*Discarica di rifiuti non pericolosi
Cordenons (PN)*

ISTANZA DI VARIAZIONE PRESCRIZIONE
Prescrizione n. 8

ELABORATO 1
Relazione tecnica
Documentazione integrativa

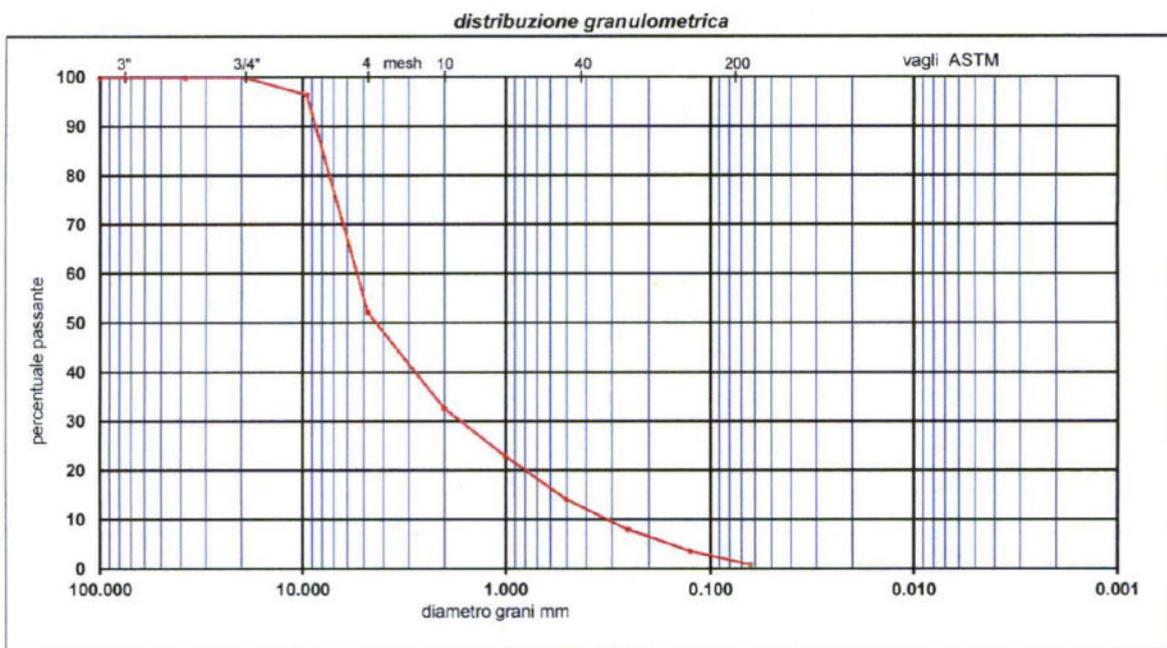
B.2 “DEBBANO ESSERE DESCRITTE E DEFINITE, GIÀ IN QUESTA SEDE, LE CARATTERISTICHE GEOTECNICHE DEL RIFIUTO CON CER 191209 CHE IL PROPONENTE INTENDE UTILIZZARE PER LA COPERTURA GIORNALIERA DEI RIFIUTI ABBANCATI”

Il rifiuto EER 19 12 09 in oggetto è stato sottoposto dal produttore a classificazione delle terre ai sensi della norma UNI 11531-1:2014, comprendente analisi granulometrica mediante vagliatura meccanica. In aggiunta sono state condotte prove di permeabilità diretta in cella edometrica a carico costante secondo la UNI CEN ISO/TS 17892-11 (rif. rapporto n. 7224/L del 30/04/2021 di GEOTECHNA s.r.l., si veda Allegato 1 Rapporti di prova).

Gli esiti delle prove di laboratorio hanno attestato un campione di materiale appartenente al gruppo A1 con un coefficiente di permeabilità $K = 9,7 \cdot 10^{-4}$ m/s.

Nella seguente figura si riporta la distribuzione granulometria del campione indagato.
